**Commune de Genevrey
Mise en place des périmètres de protection**

Source de la Tranchée de Tutoi 1 et 2

Avis et propositions de l'hydrogéologue agréé

Figure 3 : Vues du captage de la source de la Tranchée de Tutoi 1

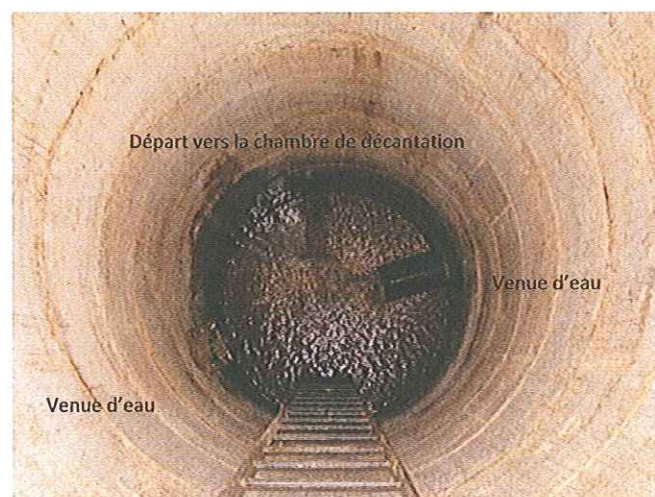
Le captage se situe en milieu forestier non loin d'un chemin. **L'ouvrage devra être positionné sur le cadastre.**

L'eau se jette dans l'ouvrage par deux arrivées avant d'être acheminée vers une chambre de décantation à une soixantaine de mètres à l'aval. **La conduite de départ vers la chambre de décantation devra être équipée d'une crépine.**

Il sera nécessaire de réfléchir sur la réelle utilité de cet ouvrage (dont l'état est assez mauvais) au regard des résultats des analyses de turbidité sur les eaux brutes au captage. En effet, la plupart des analyses à disposition ont été réalisées sur les eaux en distribution.

De plus, sur les photographies qui figurent dans le rapport Sciences Environnement, on distingue 4 bacs dans cette chambre, mais aucune surverse indispensable à une réelle décantation n'est visible.

Enfin, d'après les traces apparentes sur les parois, il semble que l'ensemble des 4 bacs soient submergés en hautes eaux, ce qui ne permet aucune décantation alors qu'elle serait peut-être nécessaire lors de ces périodes.

S'il doit être conservé pour des raisons de turbidité sur les eaux brutes, cet ouvrage devra être positionné sur le cadastre.

Il sera recalibré pour permettre une décantation efficace surtout en hautes eaux.

Les abords immédiats devront être dégagés.

L'étanchéité de la porte devra être revue pour éviter l'intrusion de petits animaux.

De même, l'étanchéité globale de l'ouvrage devra être vérifiée pour éviter l'infiltration d'eaux superficielles de ruissellement ou météoriques. Il sera nécessaire de créer un dispositif d'aération muni d'une grille fine pour éviter les entrées d'insectes et il ne devra pas permettre les entrées d'eau.

La conduite d'adduction devra être équipée d'une crépine et la sortie du trop-plein devra être munie d'une grille de protection ou d'un clapet anti-intrusion.

Figure 5 : Schéma du dispositif d'adduction

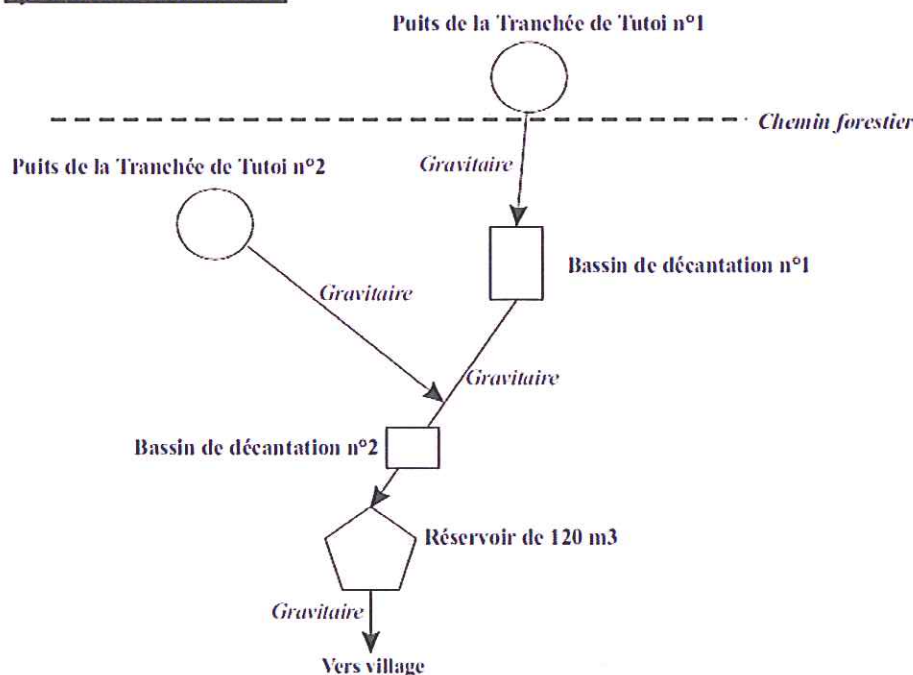
La conduite d'adduction semble crépinée.

Cet ouvrage qui est constitué de deux bacs doit recueillir les eaux des sources 1 et 2. Lors de ma visite, le débit d'arrivée me semblait plutôt faible par rapport à celui des deux sources. Des racines obturent la conduite d'arrivée et devront être supprimées. Cela signifie que les canalisations d'adduction ou que l'ouvrage n'est pas étanche. L'étanchéité générale devra être revue et il devra être fermé par un capot de type « Foug » muni d'une cheminée d'aération. Une crépine sera ajoutée à la conduite de départ vers le réservoir. Le trop-plein devra être équipé d'une grille ou d'un clapet anti-intrusion.

La sortie de trop-plein devra être bien dégagée pour éviter son obstruction. Elle devra être équipée d'une grille pour éviter la remontée de petits animaux à l'étiage.

Le tampon de fermeture en fonte devra être remplacé par un capot de type « Foug » avec cheminée d'aération.

Figure 7 : Périmètre de Protection Immédiate de la source de la Tranchée de Tutoi 1

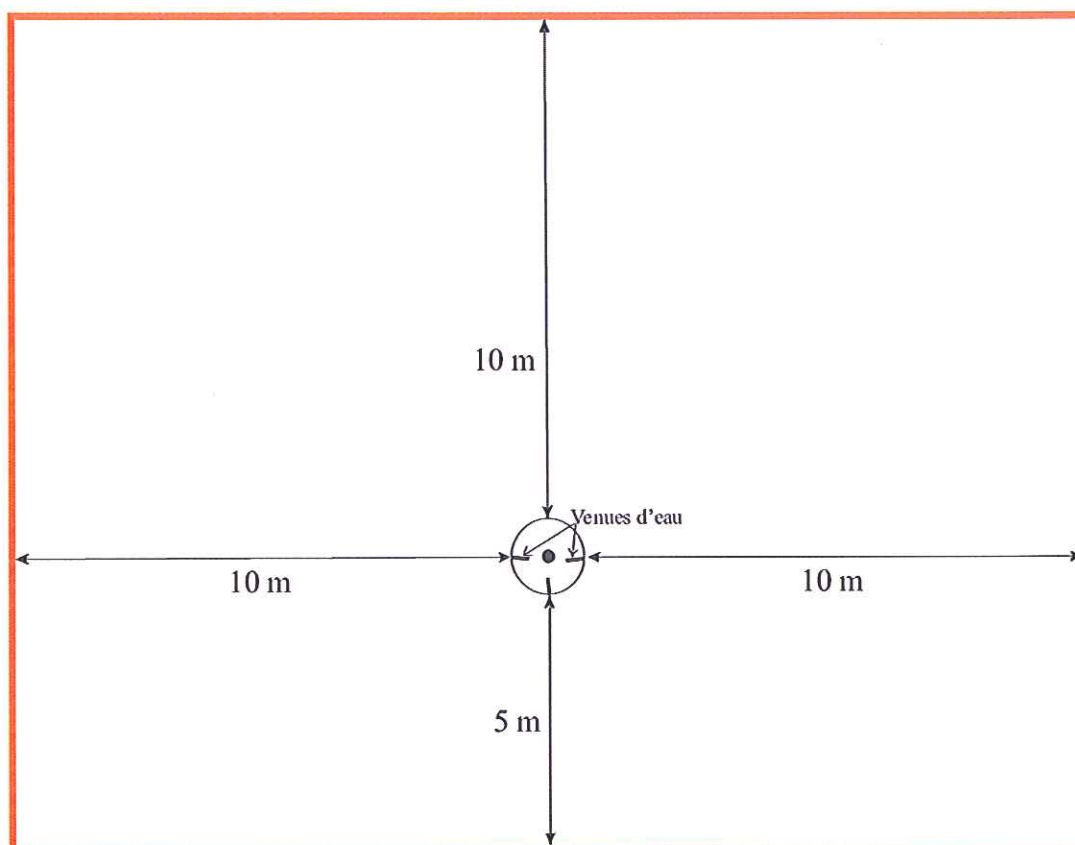
Compte tenu de l'alimentation du captage par 2 venues d'eau, l'extension du PPI selon leur direction sera de 10 m de chaque côté de l'ouvrage et à l'amont et de 5 m vers l'aval.

La surface du périmètre de protection immédiate est d'environ 360 m².

Ce périmètre sera clôturé par un grillage de 2 m de hauteur qui devra être maintenu en bon état. L'accès se fera par un portail muni d'un verrou.

Au sein de ce périmètre, toutes les activités seront interdites, à l'exception de celles liées à l'exploitation du captage et à l'entretien mécanique du terrain.

Tous les arbres inclus dans le PPI seront abattus.

L'utilisation de produits phytosanitaires sera strictement interdite.

Figure 8 : Périmètre de Protection Immédiate de la source de la Tranchée de Tutoi 2

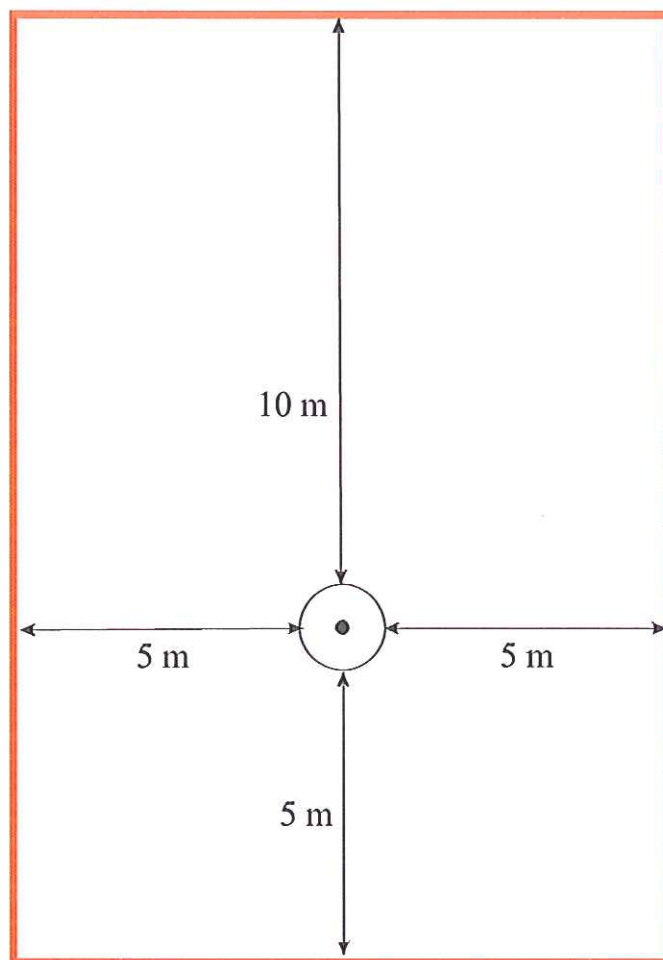
Puisque l'eau n'arrive que par une galerie, ce périmètre immédiat s'étendra à 10 m vers l'amont, de 5 m de chaque côté et vers l'aval.

La surface du périmètre de protection immédiat est d'environ 195 m².

Ce périmètre sera clôturé par un grillage de 2 m de hauteur qui devra être maintenu en bon état. L'accès se fera par un portail muni d'un verrou.

Au sein de ce périmètre, toutes les activités seront interdites, à l'exception de celles liées à l'exploitation du captage et à l'entretien mécanique du terrain.

Tous les arbres inclus dans le PPI seront abattus.

L'utilisation de produits phytosanitaires sera strictement interdite.

Figure 9 : Périmètre de Protection Rapprochée des sources de la Tranchée de Tutoi 1 et 2

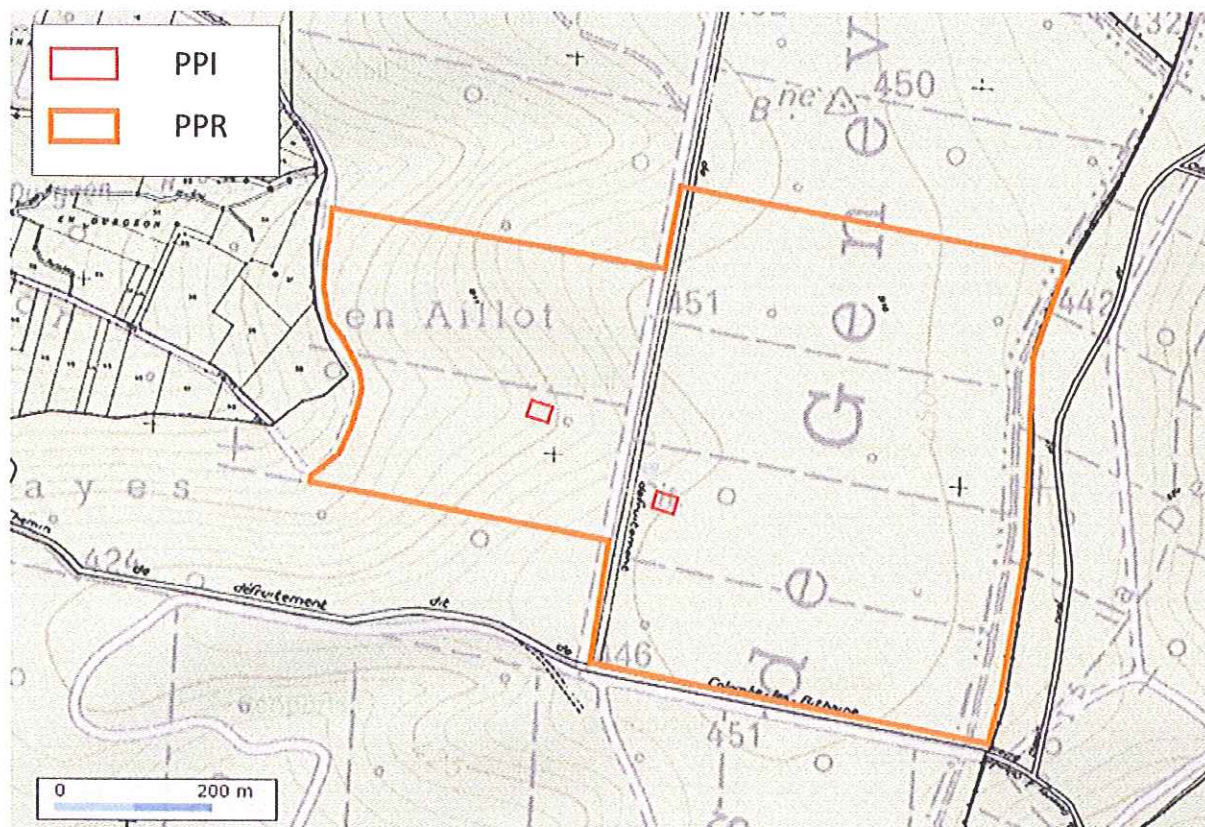
Compte tenu de l'extension du bassin d'alimentation commun des sources, un seul PPR est proposé ici et sa surface est très inférieure à celle des parcelles 910 et 911 de la section B. Par conséquent, pour des raisons de lisibilité cartographique et physique, les limites du PPR correspondront aux limites des parcelles forestières telles qu'elles sont définies par les layons reportés sur la carte IGN.

Les prescriptions au sein du PPR des sources de la Tranchée de Tutoi 1 et 2 ont pour objectif de maintenir une occupation forestière du sol. Ces prescriptions sont :

- Le maintien en l'état des zones boisées et a fortiori l'interdiction de coupe à blanc;
- L'interdiction de création de nouvelles exploitations agricoles ;

- L'interdiction de création de stockages temporaires ou permanents de matières fermentescibles et de produits fertilisants ;
- L'interdiction d'épandage d'effluents organiques liquides (lisier, purins, boues issues du traitement des eaux usées) ;

- L'interdiction d'utilisation de produits phytosanitaires ;
- L'interdiction de rejets concentrés d'effluents domestiques, y compris pour les cabanes de chasse ;

- L'interdiction de brûlage de toute sorte ;
- L'interdiction d'ouverture de carrières ou de galeries ;
- L'interdiction de création de nouvelles voies de communication routière ;

- L'interdiction de stationnement d'engins à moteur autres que ceux nécessaires à l'exploitation forestière. De plus, leur ravitaillement en carburant sera interdit dans l'emprise du PPR ;

- L'interdiction de création de nouveaux points d'eau souterraine ou superficielle ;
- L'interdiction de création ou de modification de plans d'eau, marres ou étangs ;

- L'interdiction de dépôts ou stockages de déchets de toute sorte, susceptibles de porter atteinte à la qualité de l'eau qu'ils soient temporaires ou permanents ;

- L'interdiction d'installation de canalisations de réservoirs ou de dépôts d'hydrocarbures liquides et de produits chimiques ou d'eaux usées de toute nature ;
- L'interdiction de création de nouvelles constructions ou zones d'habitat ;
- L'interdiction de création de cimetière et l'interdiction d'inhumation sur fonds privés ou d'enfouissement de cadavres d'animaux ;
- L'interdiction de création de camping.
